ELEMENTOS ADICIONAIS

Procedimento de avaliação de impacte ambiental. EIA 1702/2024. Projeto: Ampliação da pedreira E4 - Pedreira 5843 "Baladinho 1". Proponente: FREIPLANA - Empreiteiros de Obras Públicas, SA. Entidade Licenciadora: DGEG. Pedido de Elementos Adicionais

Figura 1: Enquadramento no ortofotomapa 2018 da área de estudo a considerar no descritor Recursos Hídricos.

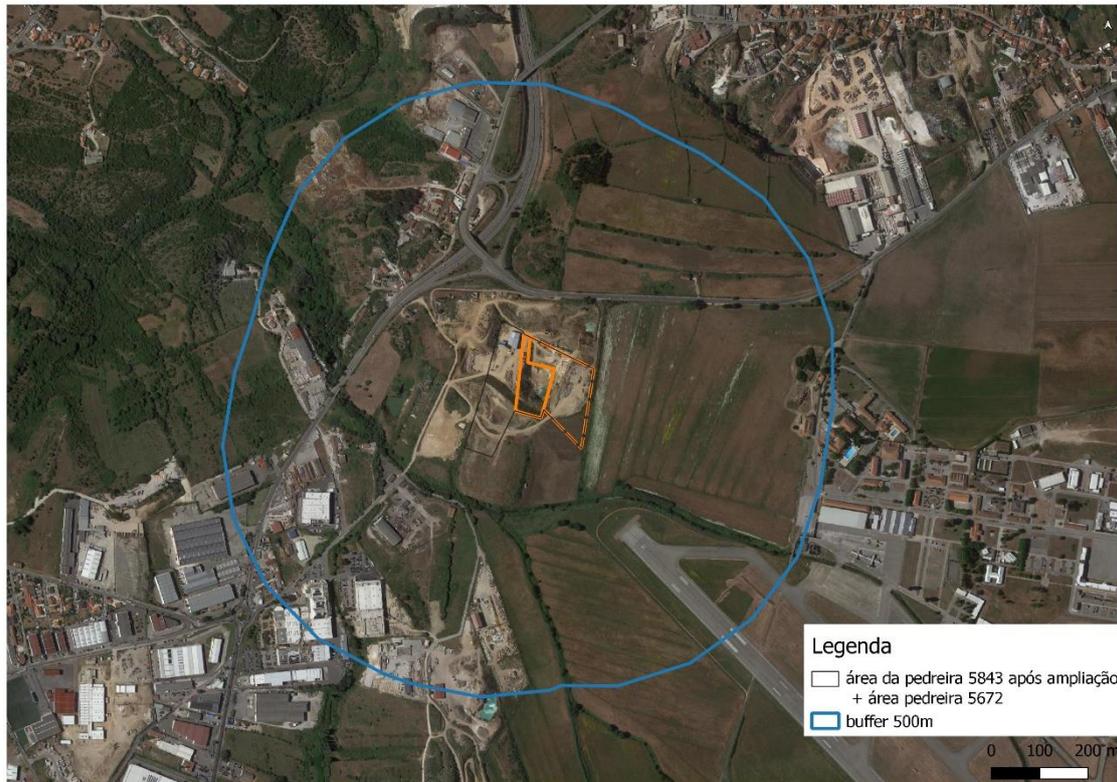
4. É nosso entendimento que a área de estudo do EIA deve incluir a área da pedreira n.º 5843, após a ampliação, acrescida da área ocupada pelas instalações anexas pertencentes à pedreira n.º 5672, visto que estas dão também apoio à pedreira n.º 5843;

Conforme referido no Relatório Síntese a metodologia adotada para este fator ambiental teve em consideração na definição da área de estudo a área da pedreira n.º 5843, após a ampliação, acrescida da área ocupada pelas instalações anexas pertencentes à pedreira n.º 5672, e ainda de uma área-tampão definida pela distância de 500 m para o exterior destes limites. Apresenta-se na figura seguinte a área de estudo considerada.
